Création d'un centre de tri de colis Commune de Fournès (30)

Réponses à l'avis de la MRAE n°2019-7269 du 2 mai 2019

**Mémoire de réponse à l'avis de la Mission
Régionale environnementale d'Occitanie du 21
février 2019 sur le dossier de demande
d'autorisation environnementale présentant le
projet et comprenant l'étude d'impact**

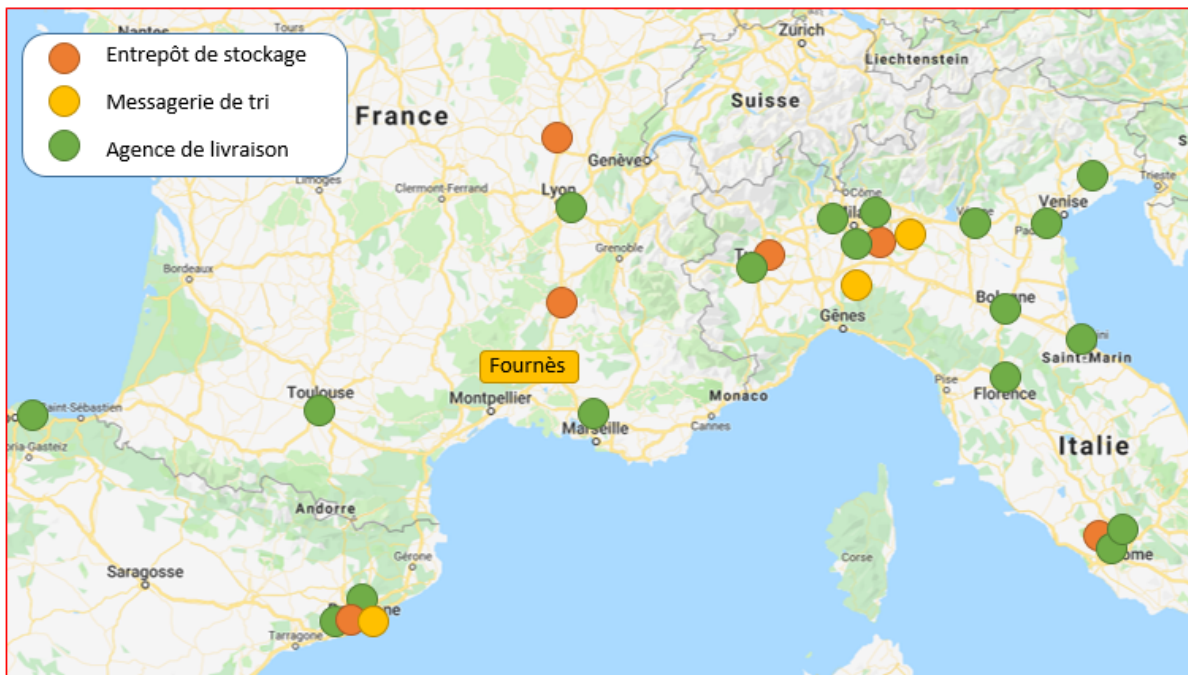
La MRAE recommande de compléter l'étude d'impact du point de vue de l'intérêt public majeur du projet et d'expliquer en quoi les choix de localisation et de conception résultent de l'application pertinente de la séquence ERC.

L'intérêt public majeur du projet a été développé dans le cadre des dossiers de « Déclaration de projet » et « Dossier de demande de dérogation à l'interdiction de destruction d'espèces protégées ».

En synthèse, l'implantation aura un impact net de création d'emplois pour la région Occitanie : 200 personnes plein temps en moyenne après une montée en puissance de l'activité sur les 5 premières années. Il induit aussi un complément important d'emplois indirects sur les secteurs d'activités de la construction pendant la réalisation des travaux (octobre 2019 - octobre 2020).

Enfin, aucune concurrence entre le projet et le fonctionnement du commerce local ou à l'échelle de l'Uzège Pont du Gard n'a été identifiée.
